An den Bauausschuss
Stadt Rheine,
Herrn Dr. Kratsch,
Herrn Lücke

3. April 2006

zum Ausbau der Straße „Neue Stiege“ möchte ich hiermit folgende Eingaben bei der Stadt Rheine und bei Ihnen als Vertreter der Stadt machen:

/ als Anlage ein Plan der die Situation verdeutlicht 3 PLÄNE

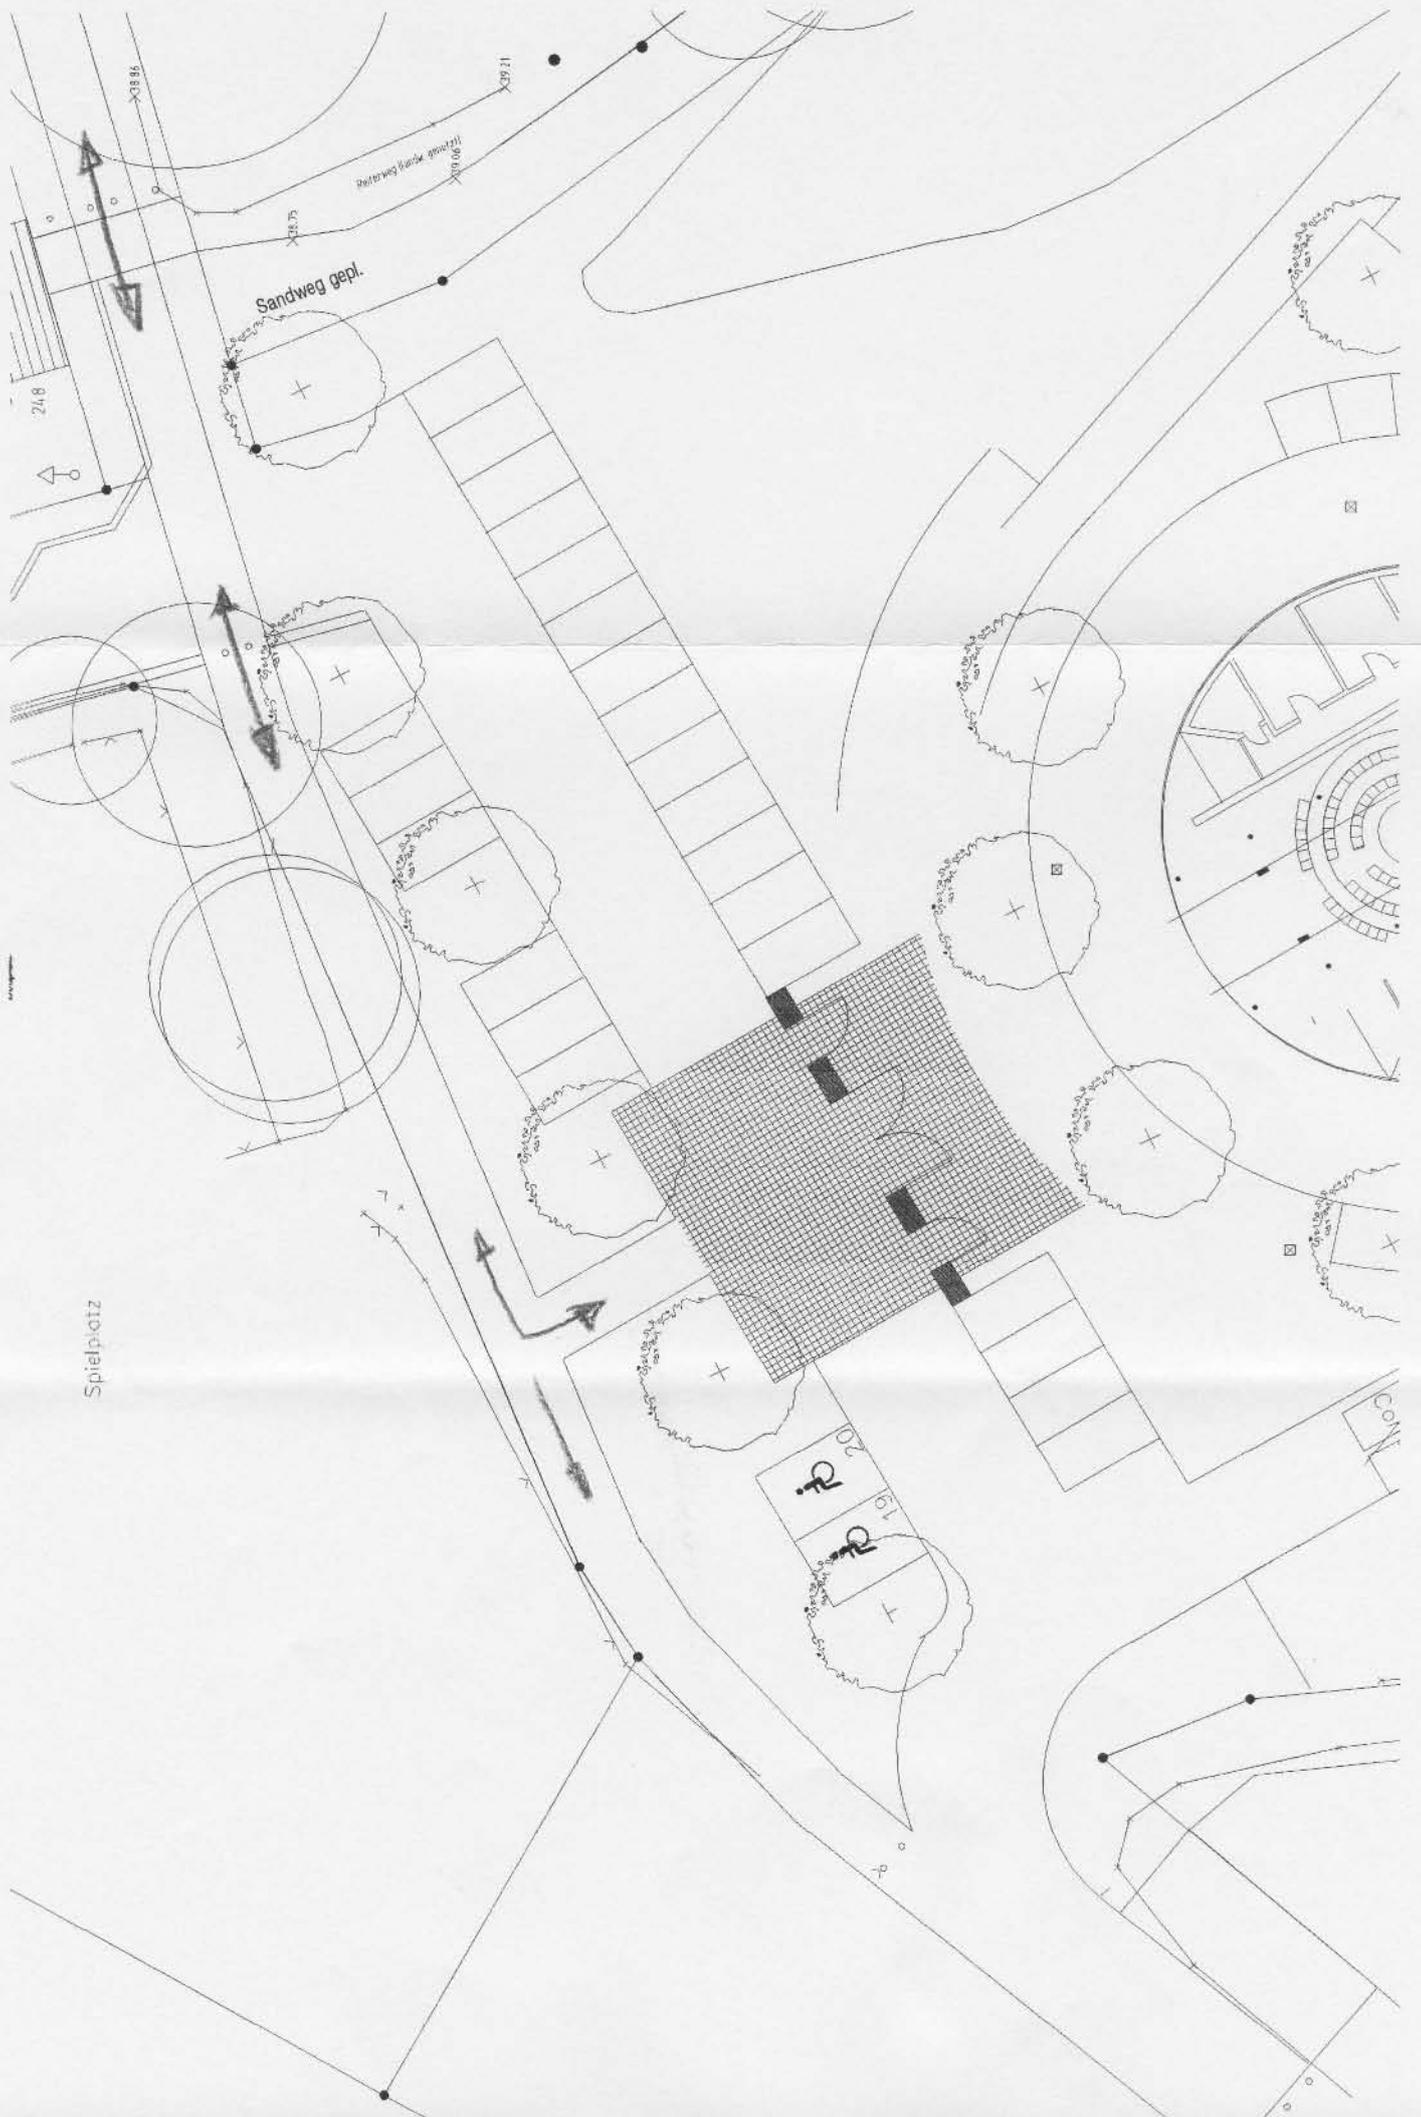
- a) Geplant ist die „Neue Stiege“ im hinteren Bereich für den PKW – Verkehr zu schließen. Daraus folgt das eine Kennzeichnung als Sackgasse erfolgen muss. Deshalb ist am Ende ein Wendehammer geplant.
- b) Der Rad- und Fußweg der das Wohngebiet „Am Schultenhof“ im südlichen Teil tangiert ist eine wichtige Naherholungsverbindung, auch für die „Innenstadt“ Mesum selbst. Über den Kreisverkehr und den Grünzug hinter der alten Brennerei ist ohne großen Kreuzungsverkehr über einen Radweg der Friedhof zu erreichen. Eine starke Nutzung dieser Verbindung

- c) Die jetzige Planung vor dem Friedhof sieht den Ausbau der „Neuen Stiege“, und eine doppelte Erschließung des Parkplatzes über eine 6m breite Strasse vor, wobei der Parkplatz nur einseitig angeordnet ist. Meines Erachtens eine große Platzverschwendung. Durch geringfügiges Verschieben der Flächen ist eine bessere Ausnutzung gegeben. Die einzelnen Funktionen sind dann klarer strukturiert.
- d) Besucher des Friedhofs die zu Fuß oder mit dem Fahrrad kommen bewegen sich ständig auf sicheren Fuß- und Radwegen (Wegebeziehung Friedhof / Kirche). Somit erlangt auch die mittlerweile stark reduzierte Wegeachse im nördlichen Bereich der Friedhofsplanung eine Stärkung. Ein Überqueren des Parkplatzes in ganzer Länge ist nicht mehr notwendig.

1. Kinder des Spielplatzes gelangen nicht mehr direkt auf eine Straße (Sicherheit der Kinder und Spielplatzbesucher)
2. Es ergeben sich mind. acht Reserveparkplätze für den Friedhof. Im Hinblick auf einen möglichen späteren Ausbau.
3. Ein Lärmpuffer zum Spielplatz ist besser gegeben, da das Grün näher und dichter zusammenwächst. Mehr Ruhe bei Beerdigungen.
4. Kosteneinsparung, da nicht zwei nebeneinander liegende Straßen von insgesamt über 12 m Breite zur Benutzung von 20 Parkplätzen gebaut werden, bei gleicher Nutzbarkeit.
5. Der Ausbau der „Neuen Stiege“ wird erheblich reduziert. Ca 60 m ! weniger ausgebaute Straßenfläche.
6. Der Container kann nachweislich über den Parkplatz bedient werden.
7. Das Öffnen der „Neuen Stiege“ Richtung Westen ist in best. Fällen ohne Einschränkungen immer noch möglich
